Modulo per la presentazione delle osservazioni per i piani/programmi/progetti sottoposti a procedimenti di valutazione ambientale di competenza statale

ID: Codice procedura (ID_VIP/ID_MATTM): 12691

“Progetto di un impianto eolico denominato “Pitigliano” ubicato nei comuni di Pitigliano (GR) e Sorano (GR) costituito da 20 (venti) aerogeneratori di potenza nominale 7,0 MW per un totale di 140,0 MW con relative opere connesse ed infrastrutture indispensabili”

TESTO DELLE OSSERVAZIONI

Immagine 1. Vincoli ex art. 136 del CBC dal PIT della Regione Toscana e zona approssimativa dove è progettato l'impianto industriale.

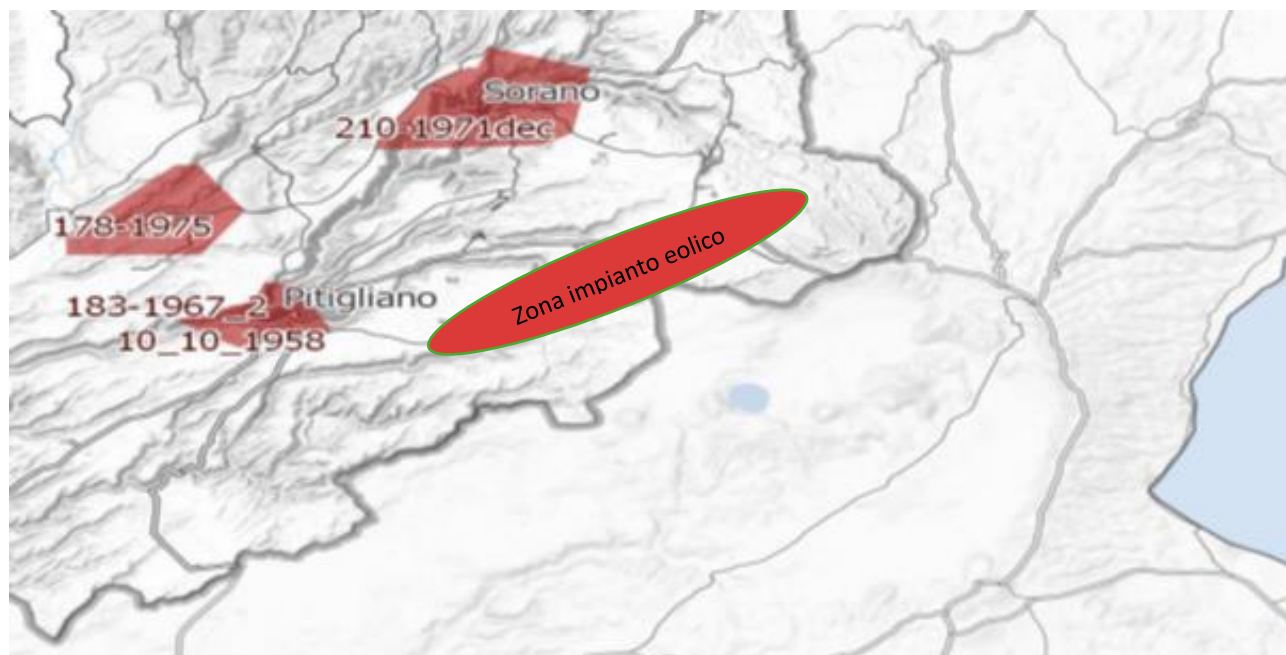
Al contrario si evidenzia che l'impianto eolico industriale citato non solo ricadrebbe con tutti e 20 gli aerogeneratori all'interno delle fasce di rispetto di 3 km di due vincoli paesaggistici di notevole interesse pubblico esistenti nella Regione Lazio e con una parte di essi nel vincolo paesaggistico del Centro abitato di Sorano (GR) quindi in aree non idonee all'installazione di impianti di energia rinnovabile. Addirittura, alcuni aerogeneratori sarebbero ubicati a poche centinaia di metri dai perimetri dei due vincoli paesaggistici laziali ex art 136 del CBC.

Inoltre, come sostiene la Proponente parte dell'impianto si verrebbe a trovare a 3,5 km dal centro abitato di Sorano. Infatti, tre degli aerogeneratori WTG 08, 09, 10 sono addirittura all'interno delle fasce di rispetto dei 3 km del suo vincolo paesaggistico di notevole interesse pubblico ex art 136 del CBC. Si evidenzia che così si crea

un'ulteriore incompatibilità con la tutela del Paesaggio.

Immagine 3. Cumulo di una parte di impianti eolici, fotovoltaici e geotermici industriali in progettazione ed esistenti intorno all’eolico industriale “Pitigliano”.

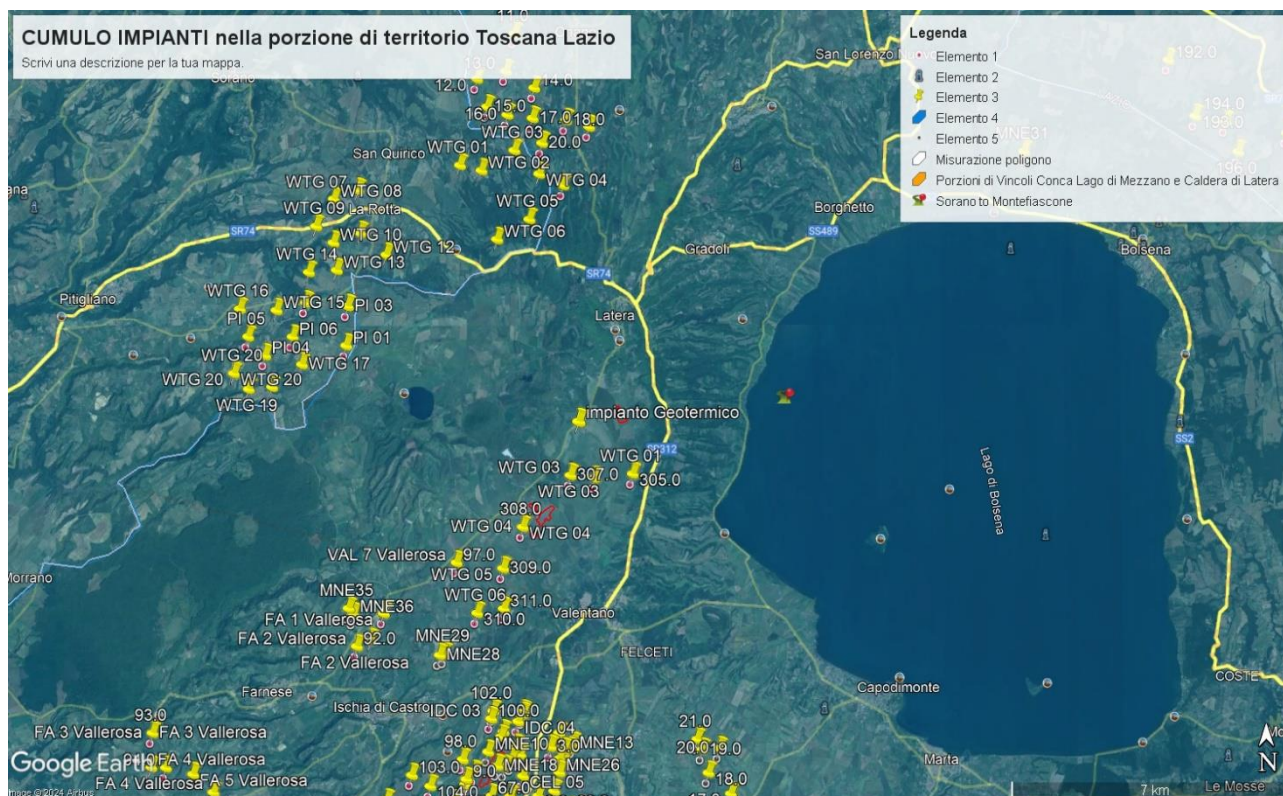
Tornando alle Linee guida nazionali, l’allegato IV dedica il paragrafo 3 agli impatti visivi e quelli sui Beni Culturali, Paesaggistici, Naturalistici e Culturali, dove viene detto che la valutazione dell’impatto visivo dovrà essere effettuata tenendo conto “**degli elementi caratterizzanti e qualificanti il paesaggio, effettuata alle diverse scale di studio (vasta, intermedia e di dettaglio...**”. Le analisi debbono non solo definire l’area di visibilità dell’impianto eolico industriale, **ma anche il modo in cui l’impianto viene percepito all’interno del bacino visivo**. Le analisi visive debbono inoltre tener in opportuna considerazione **gli effetti cumulativi derivanti dalla compresenza di più impianti**”. Nella Relazione Paesaggistica e nello Studio di Impatto Ambientale prodotte dalla proponente come già evidenziato è stato ignorato il vincolo paesaggistico di notevole interesse pubblico ex articolo 136 del Codice dei

Beni Culturali “*Ambito paesaggistico, geologico e geomorfologico dell’orlo della caldera di Latera ...*” Non vengono nemmeno citati gli impianti eolici in progetto al MASE, il “Rempillo” (6 aerogeneratori) e un altro in verifica amministrativa di 14 aerogeneratori e 72, 6 MW. Ad oggi nei territori di Pitigliano, Sorano e in quello limitrofo potenzialmente potrebbero essere insediati 40 aerogeneratori alti 200 metri e larghi 170. Ma la proponente non cita neanche altri impianti che creerebbero il cumulo e quindi maggiore impatto. Infatti, sul territorio della “Città del Tufo” (Sorano e Pitigliano) impatterebbero anche l’impianto eolico “Montarzo” di Onano con 13 aerogeneratori con le dimensioni ricordate, l’altro eolico industriale nel territorio di Valentano con sette aerogeneratori (stesse dimensioni), gli impianti di Farnese con un minieolico di 3 Torri alte 60 metri già installate in località Poggio del Crognolo e l’impianto eolico industriale “Vallerosa” (7 aerogeneratori alti 200 metri e larghi 158 metri) in procedura VIA presso la Regione Lazio. Inoltre, altri impianti del minieolico già presenti a Valentano, Cellere e Piansano e due progetti eolici industriali con le stesse dimensioni (200 m x 170 m) nel Comune di Ischia di Castro. La valutazione del cumulo non prende neanche in considerazione gli impianti industriali di fotovoltaico e agrivoltaico in progetto a Farnese, Valentano, Ischia di Castro, Cellere. L’impianto geotermico in procedura Via al MASE, progettato nella Caldera di Latera. Quindi è stata effettuata una valutazione del potenziale impatto cumulativo non veritiera a dispetto di quanto affermato dalla proponente che sostiene di aver preso in considerazione uno spazio di 10 km intorno al suo impianto per gli impatti che si creerebbero.

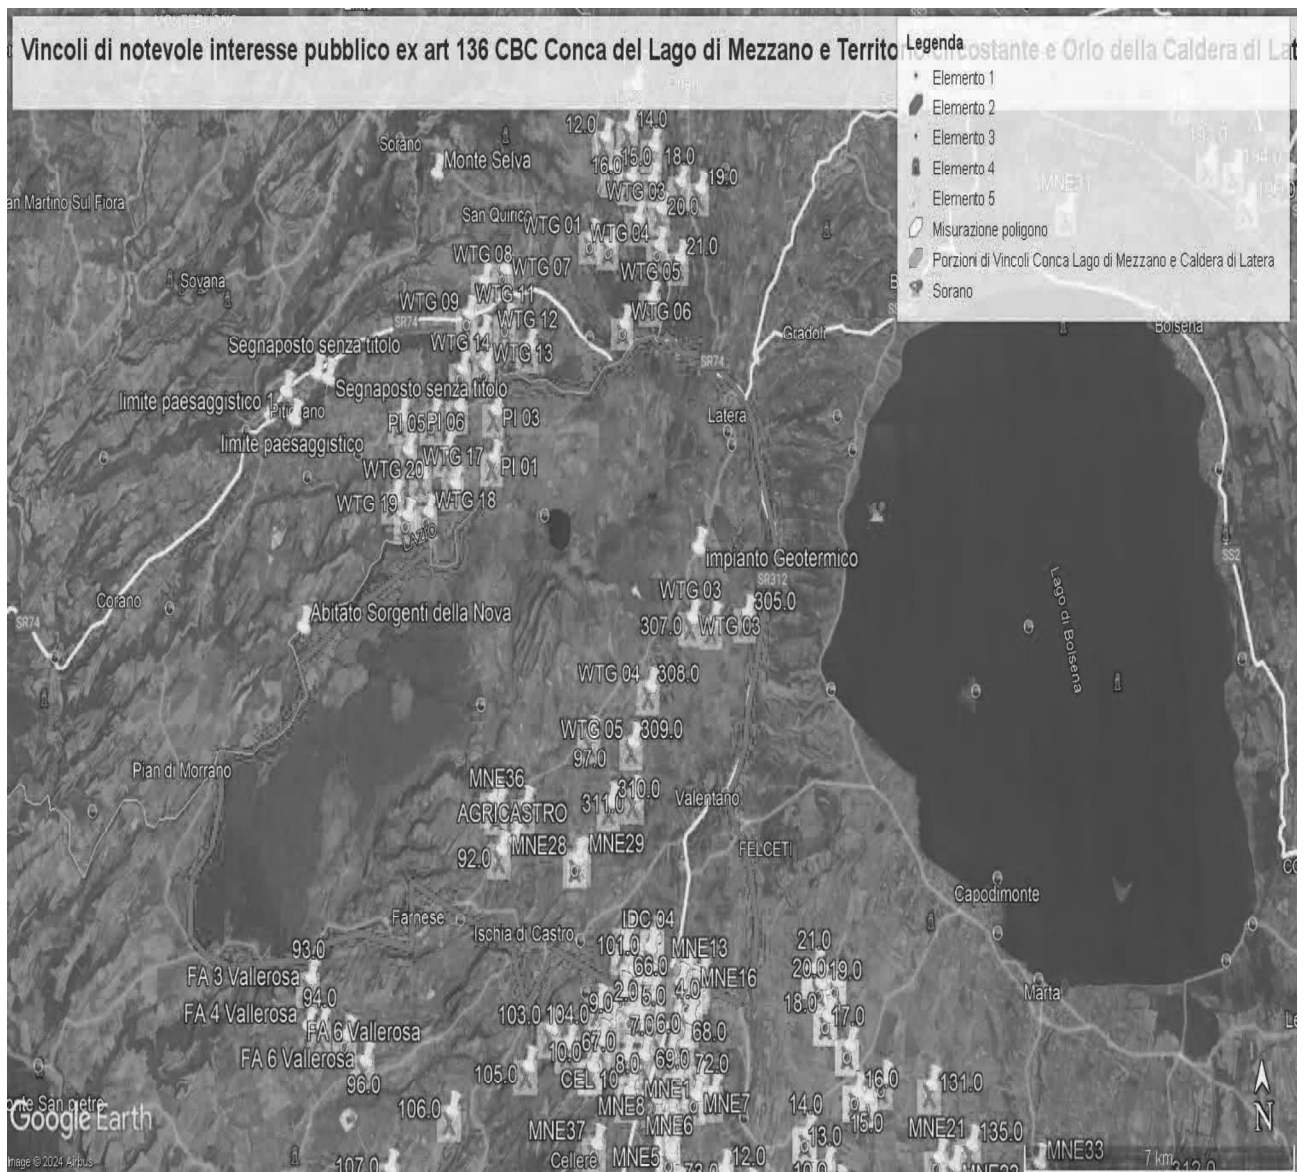
Come è illustrato nell'immagine si ribadisce che l'impianto industriale "Pitigliano" ricade completamente all'interno delle fasce di rispetto dei due vincoli di notevole

interesse pubblico e lambisce quelle di un terzo vincolo e quindi come affermato dal Consiglio di Stato nelle sentenze citate, l'impianto è insediato in area non idonea ai sensi dell'art. 20 comma 8 lettera c quater del D.Lgs. n. 199/2021 e ss.mm.ii al contrario di quanto sostiene la proponente.

IMMAGINE n. 3 Impianto eolico industriale "Pitigliano" e distanze aerogeneratori dai Vincolo "Orlo della Caldera di Latera."

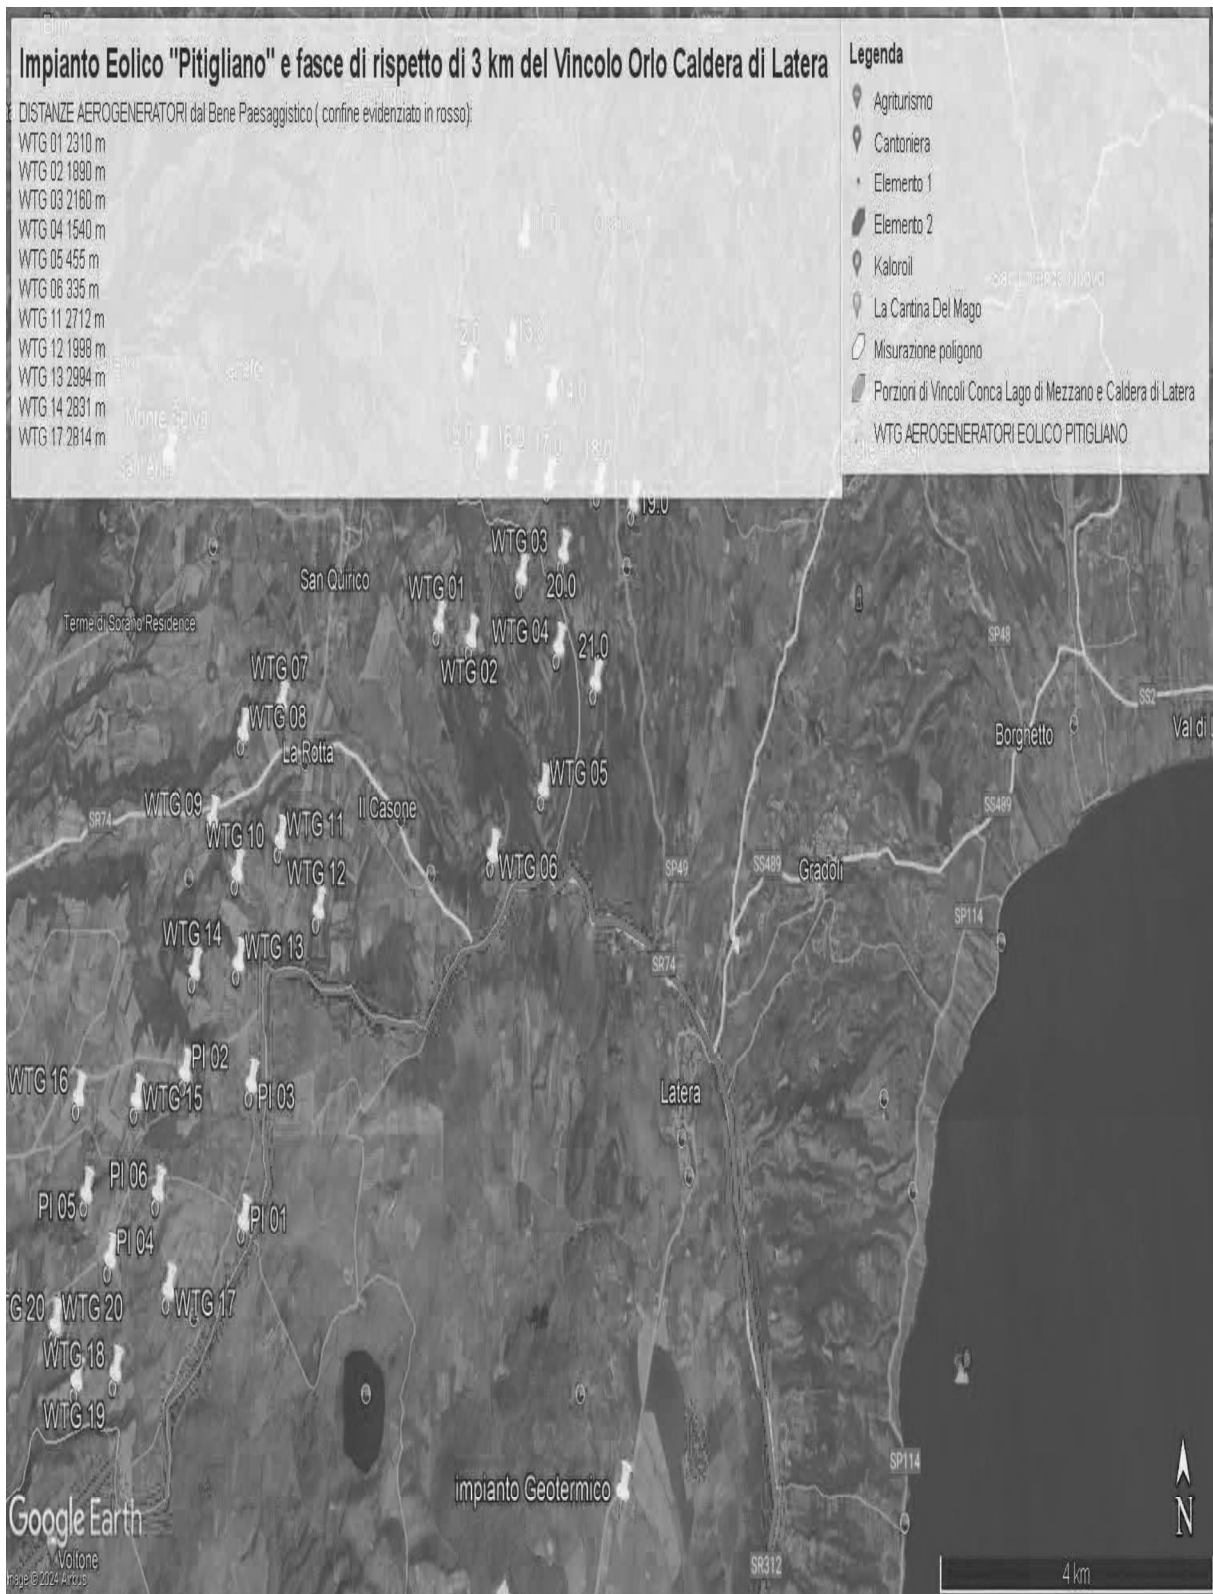
Concludendo, si evidenzia ancora che la proponente non effettuando la procedura prevista dalla Parte III delle Linee Guida nazionali ha ignorato un vincolo paesaggistico di notevole interesse pubblico istituito con un provvedimento del Segretariato regionale del Ministero della Cultura per il Lazio che ha emanato il Decreto di dichiarazione di notevole interesse pubblico n. 22 del 15.02.2024 ai sensi e per gli effetti dell'art. 136, co. 1, lett. c) e d) del decreto legislativo 22 gennaio 2004, n. 42, "Ambito paesaggistico, geologico e geomorfologico dell'orlo della caldera di

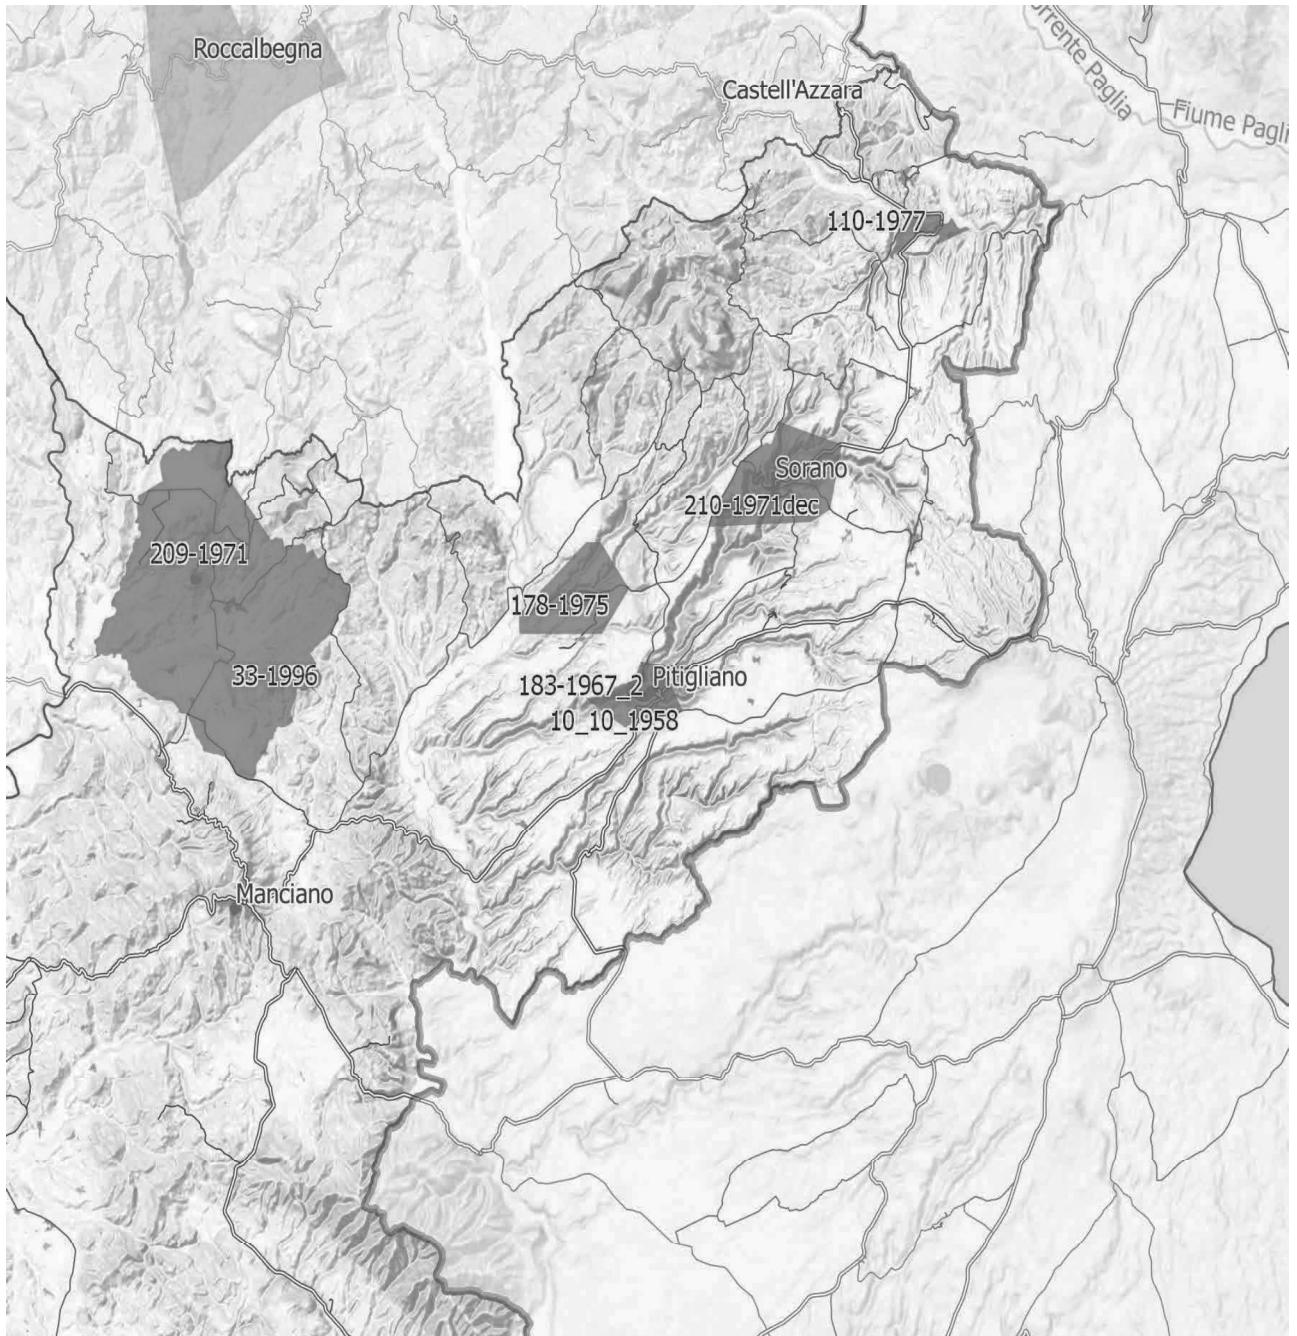
IMMAGINE n. 4 Si evidenzia che i tre aerogeneratori WTG 07, WTG 08 e WTG 09 impattano con il vincolo paesaggistico di notevole interesse pubblico del Centro Storico di Sorano. Il WTG 07 si troverebbe a 2828 m, WTG 08 2504 e WTG 09 2990. Il cavidotto dell'impianto invece impatta in buona parte del Vincolo paesaggistico ex art. 136 del CBC del Centro Storico di Pitigliano.

IMMAGINE n 5. Mappa eolici elaborata dall'Associazione Amici della Terra. La mappa evidenzia il cumulo degli impianti tra Lazio e Toscana.

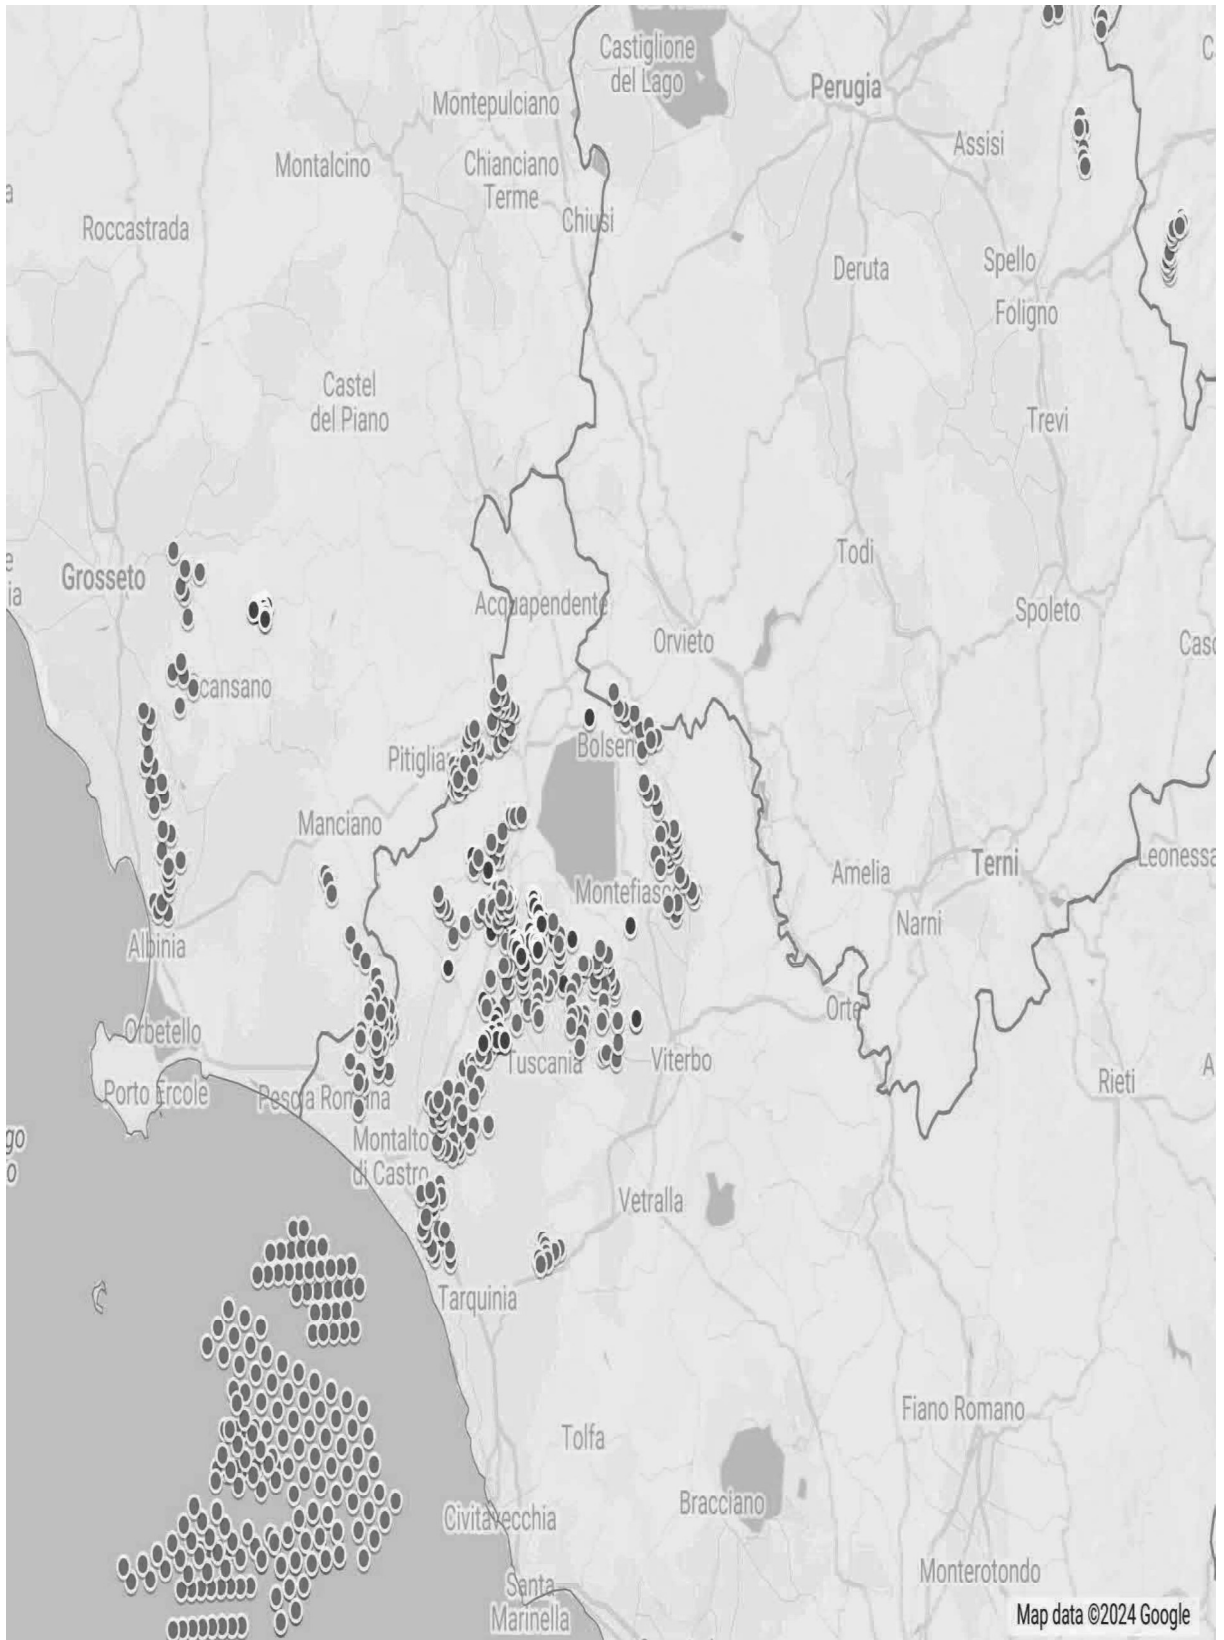
Riguardo al cumulo degli impianti FER, le mappe prodotte dalla proponente riguardano, come già evidenziato, soltanto una parte molto piccola degli impianti FER dell'area intermedia e vasta e in particolare di quelli eolici che contribuiscono a creare un notevole cumulo e la saturazione del territorio tosco laziale. Riguardo al cumulo dei soli impianti eolici si riporta la mappa dell'intervisibilità degli impianti eolici elaborata dall'Associazione nazionale “Amici della Terra”.

Se agli impianti eolici rappresentati qui sopra che non comprendono sia l'impianto eolico Pitigliano e le altre 14 pale del progetto eolico in verifica amministrativa sempre nel territorio di Pitigliano si aggiungono i migliaia di ettari (7000 fin'ora) di territorio occupato dagli impianti fotovoltaici e agrivoltaici e dalle altre tipologie appare chiaro il numero spropositato degli impianti FER nella bassa toscana e nella Tuscia.
